敦賀発電所2号機の1次冷却水の漏えいについて (原因と対策について)

日本原子力発電(株)敦賀発電所2号機再生熱交換器連絡配管からの一次冷却材漏えいについて（原因と対策について）

再生熱交換器疲労損傷の再発防止対策 及び改善事項

平成11年10月25日
日本原子力発電株式会社

新再生熱交換器の設計

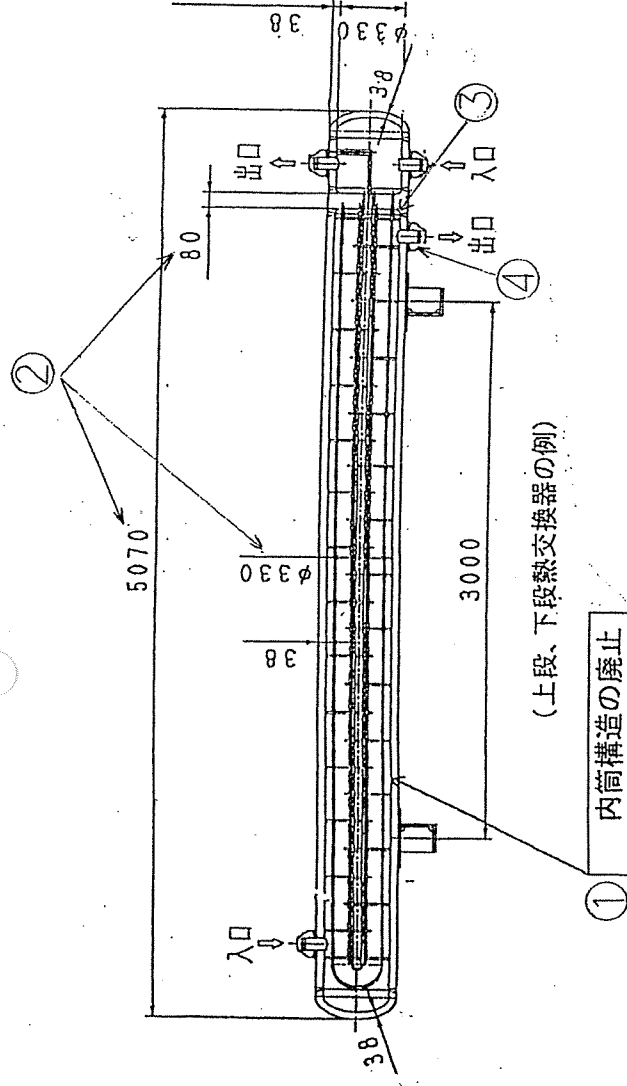
- (1) 内筒を有しない構造の熱交換器に取替。
- (2) 伝熱性能は既設と同じ、構造強度は技術基準に従い設計。
- (3) 最新先行プラントの設計を基本とし、一部改善。
- (4) 念のため、熱交換器内部の隙間を通る流れに対する熱疲労の健全性を確認。

No.	変更箇所	内 容
①	内筒なし	内筒なしとし、バイパス流が生じない構造とした。
②	内筒なしによる寸法の変更	胴側胴内径 400→330mm
		全長 鏡板厚さ・深さを小さくした及び管板コーナーR形状見直し→全長(短) 5229→5070mm
		管板厚さ 胴内径(小)→管板厚さ(小) 100→80mm
		管板コーナーR部 管板コーナーRを小さくした。 (胴側) R59→R20 (水室側) R71→R20
④	サーマルスリーブ	溶接方法見直し及びショットピーニングの実施
⑤	連絡配管	管台への取付方法を周長の90°分×2箇所から、全周溶接へと変更し、ショットピーニング施工により表面部に圧縮残留応力を付与し疲労強度を向上。 固溶化熱処理後の内表面グラインダー加工をやめエルボ内面の残留応力を低減。

①監視カメラの増設

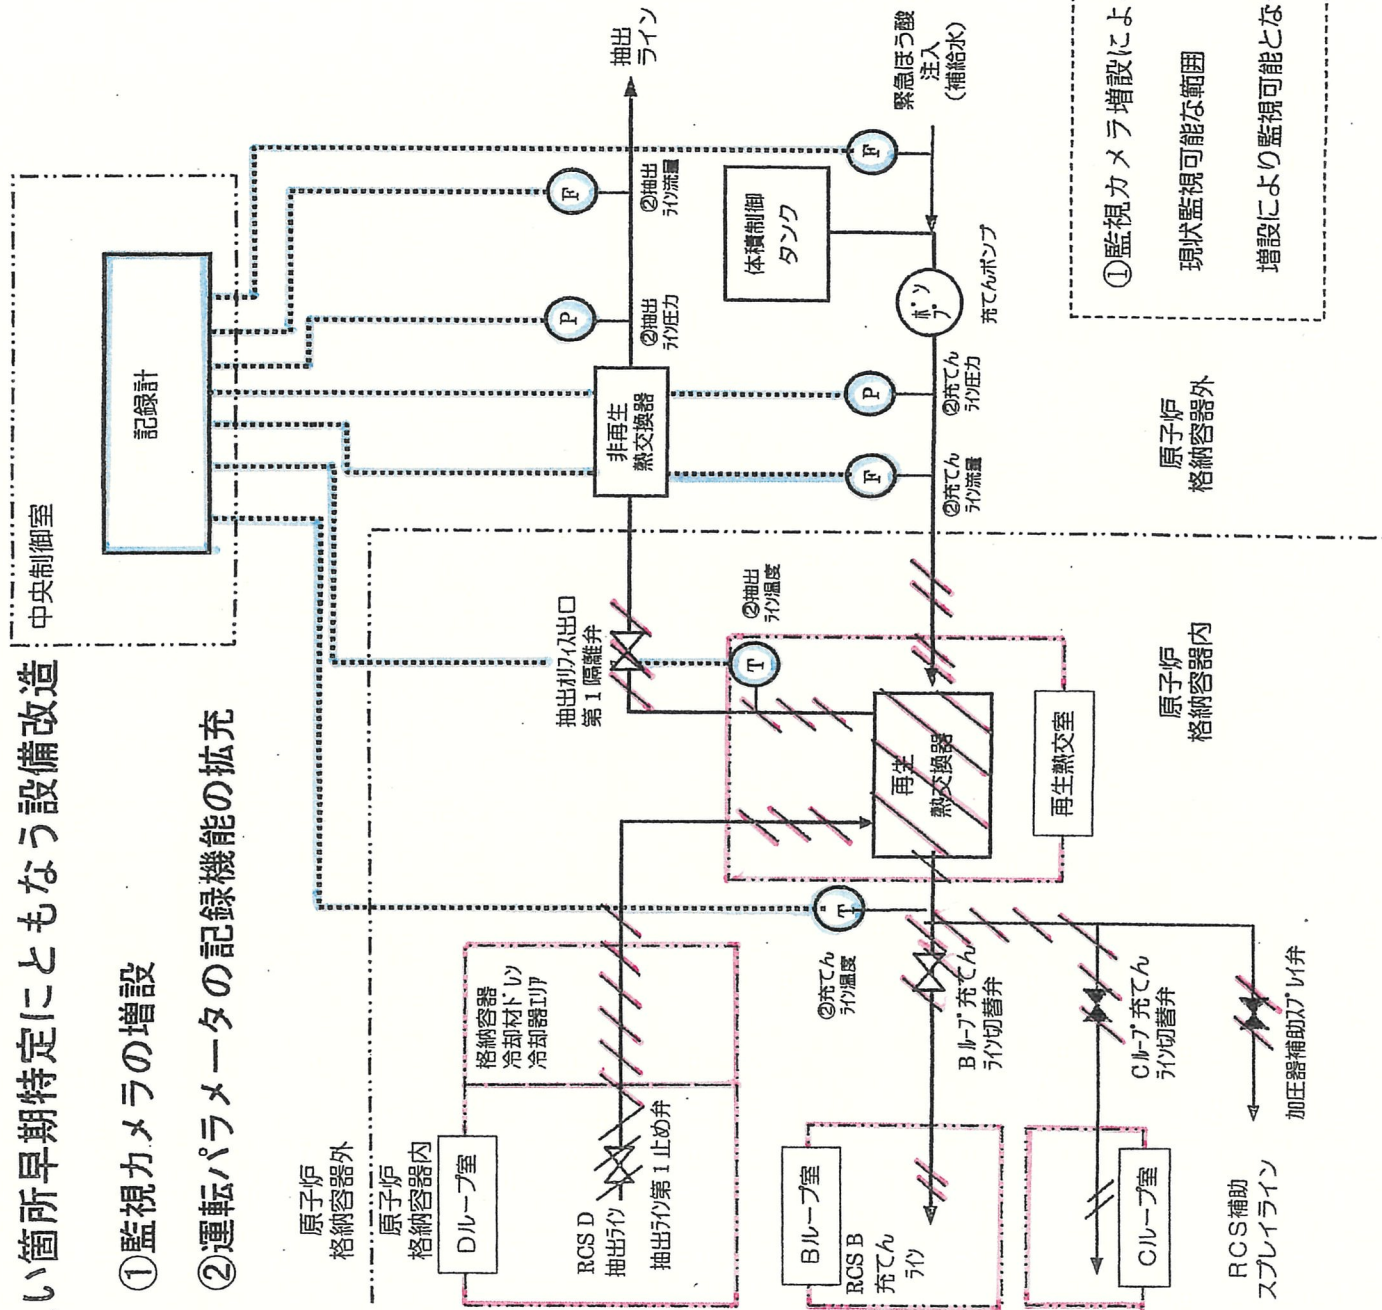
①監視カメラ増設による可視範囲状況

現状監視可能な範囲

増設により監視可能となった範囲

プラント冷却時間比較（手順改訂後）

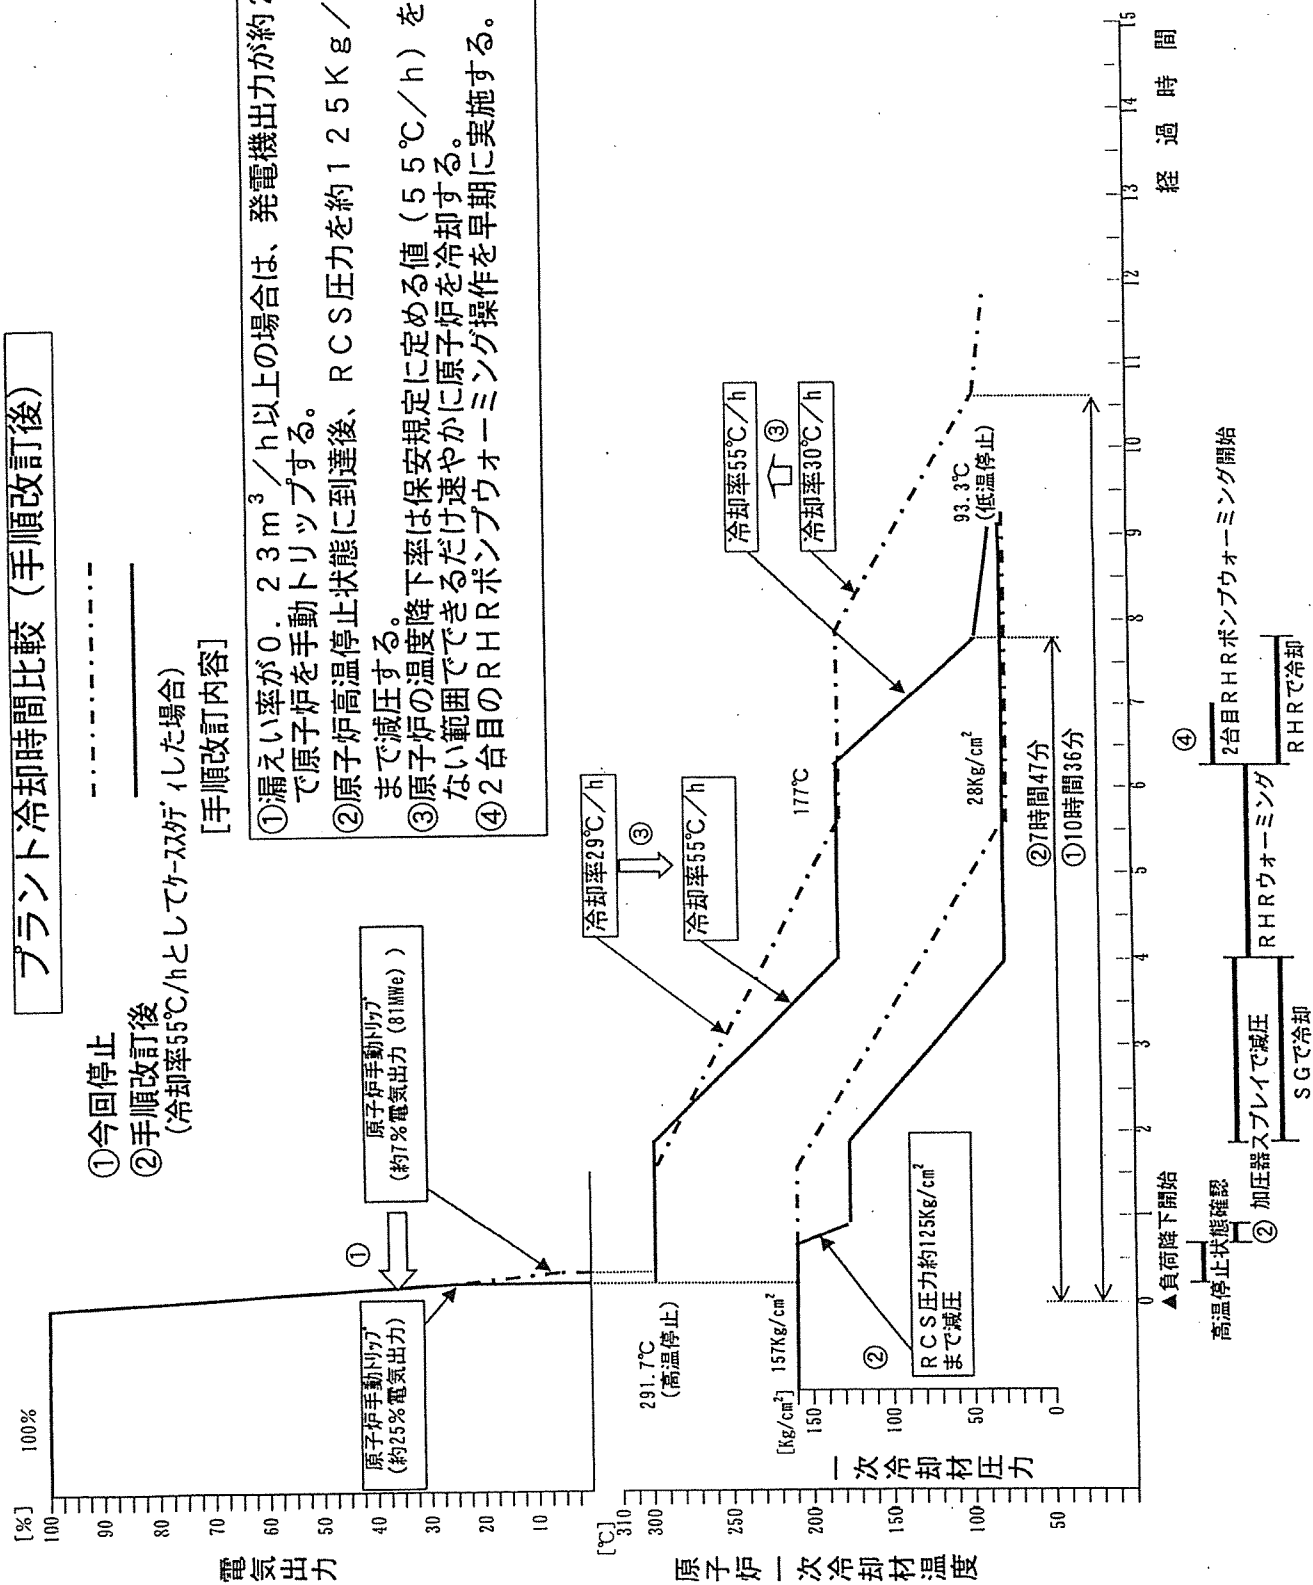
② 一次冷却材漏えい時における原子炉早期停止・冷却手順の整備
